INFORME DE LA DIRECCIÓN DE VERIFICACIÓN DE CONTRATOS	Nº 42/2015
FECHA	18/09/2015
INSTITUCIÓN	**Municipalidad de Hohenau**
AUTORIDAD FIRMANTE	Hector Scholz, Intendente Municipal
Expediente Nº	3307/15; 3885/15
CONTRATO N°	S/Nro.
FECHA CONTRATO	07/11/14
PROCEDIMIENTO	Contratación Directa N° 24/14
OBJETO	"Construcción de empedrado Avenida Ciencias Agrarias entre Tte. 1° Osvaldo Tischler y la calle Jose Asunción Flores"
CONTRATISTA	**Beltrán Benito Colman**
RUC Nº	1558715-0
MONTO CONTRATADO	**Gs. 93.833.342.- más Adenda por Gs. 15.875.000.-**
ID LLAMADO Nº	281469/14
C.C. N°	**SIN CODIGO DE CONTRATACION**

INFORME TECNICO DE VERIFICACION CONTRACTUAL				ITV Nº 33/2015
FECHA	16/07/2015.			
REFERENCIA	Licitación por Contratación Directa N° 24/2014 "*Construcción de Avenida Ciencias Agrarias entre Tte. 1° Osvaldo Tischler y la Calle José Asunción Flores*".		**ID**	281469/2014
EXPTE.	Exp. 3885/15		**FECHA**	17/04/2015
CONTRATANTE	Municipalidad de Hohenau.			
CONTRATISTA	Beltrán Benito Colmán.			
FISCALIZACION	Francisco Centurión Vargas.			
CONTRATO Sin número	**FECHA:**	07/11/2014	**PLAZO DE VIGENCIA**	60 días
ACTA DE INICIO	**FECHA**	-----	**PLAZO DE EJECUCION**	20 días
RECEPCION PROVISORIA

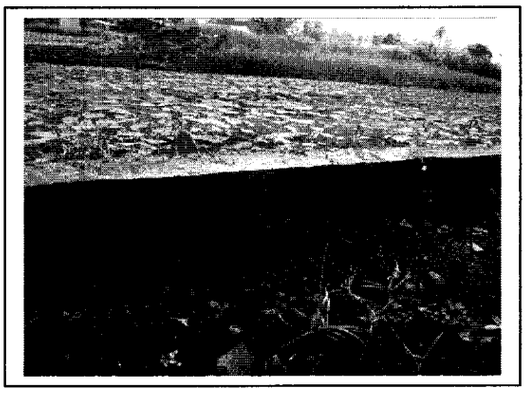
verificación in situ se puso constatar que el cordón estaba formado por piedras y/o cascotes, que fueron revocados y en parte, a la fecha de la verificación, ya se estaban desprendiendo del cordón. Sobre los materiales dicen lo siguiente *"El cemento tipo 1, el árido fino (arena blanca gruesa),* ***el grueso (piedra triturada)*** *y el agua para el hormigón deben ser aprobadas por la fiscalización".* En las zonas donde se desprende el recubrimiento no se observó la utilización de piedra triturada.

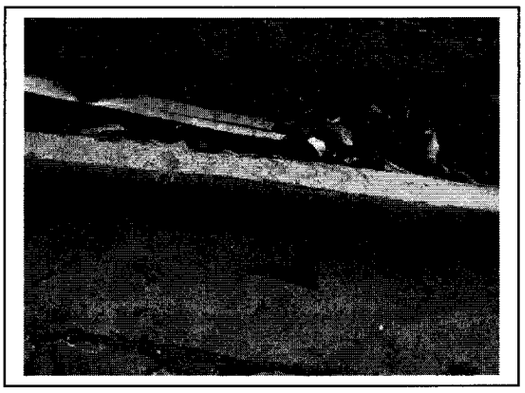
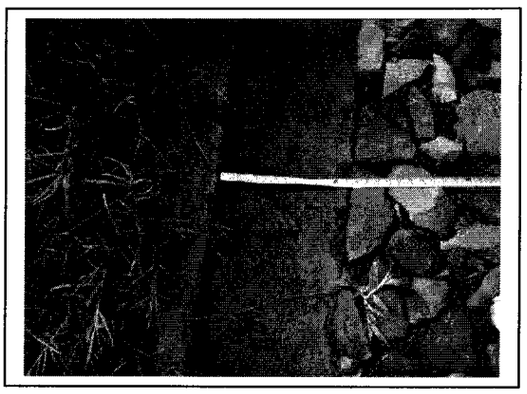
Las dimensiones especificadas en los planos y las EE.TT. para el cordón cuneta es de 0.45 m de longitud, 0.10 m de ancho de cordón en la base, y 0.15 m de altura del cordón. En la verificación se observó que la altura y el ancho promedio correspondían a lo solicitado en las EE.TT., sin embargo la longitud de la losa del cordón cuneta variaba de 0.15 m a 0.45 m, incumpliendo con lo requerido en el proyecto.

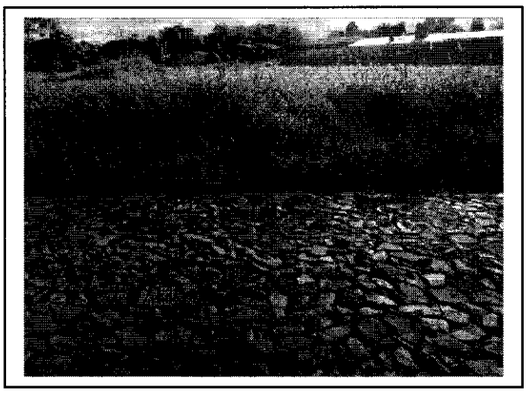
Con respecto a la altura del cordón, las EE.TT. estipulan *"El rebaje del cordón para la entrada particular de vehículo será de 0.08 m".* Se observó que en los accesos vehiculares la altura del cordón era de 0.05 m.

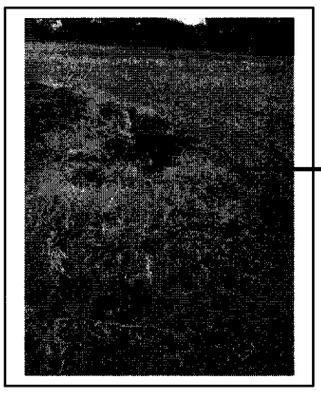
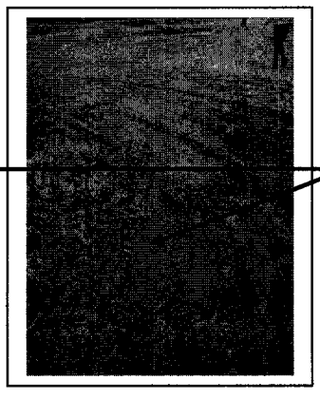
En la verificación también se observó una terminación muy deficiente con respecto a la linealidad del cordón cuneta, así como también se observaron tramos en donde el cordón ya se derrumbó, y tramos donde no había cordón cuneta ni cordón simple.

Mala terminación

Cordones derrumbados

No hay cordón cuneta ni cordón simple

No hay cordón cuneta ni cordón simple

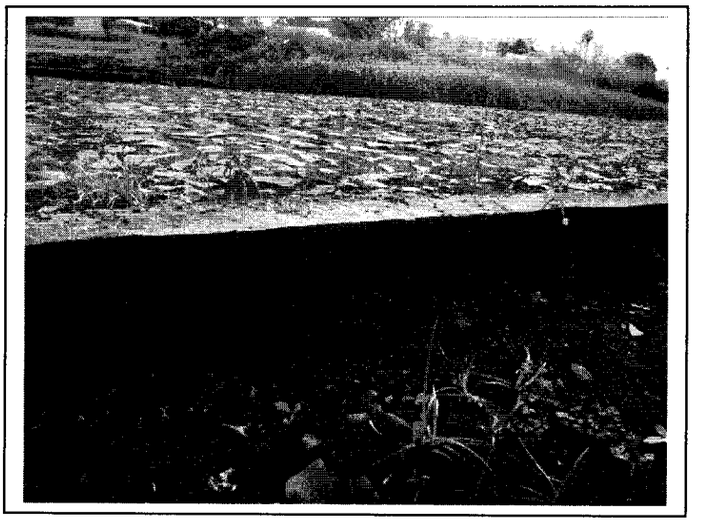
En la verificación in situ se pudo observar, que algunos sectores del cordón fueron perdiendo su recubrimiento y en los cuales se ha verificado que los mismos se realizaron con piedras y/o cascotes, como se puede apreciar en las siguientes fotografías (al igual que el cordón cuneta) y no de una mezcla homogénea de hormigón.

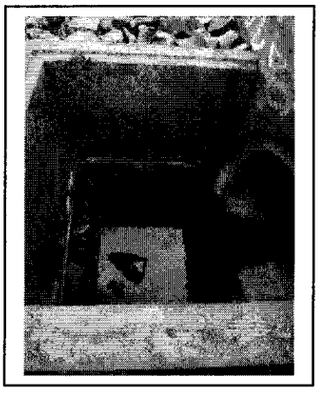
Los demás rubros, no se especifican en la planilla, como ser la reconstrucción de empedrado, 578.50 m^2 aproximadamente tomados en la verificación; drenaje bajo el cordón cuneta, y el cordón cuenta, de 19.10 m lineales medidos; badén de piedra; y registro de mampostería, de 1.00 x 0.90 x 0.95, medidas internas.

No hay EE.TT. sobre los trabajos realizados en la Adenda. En la losa del cordón cuneta se observaron gritas y roturas del hormigón.
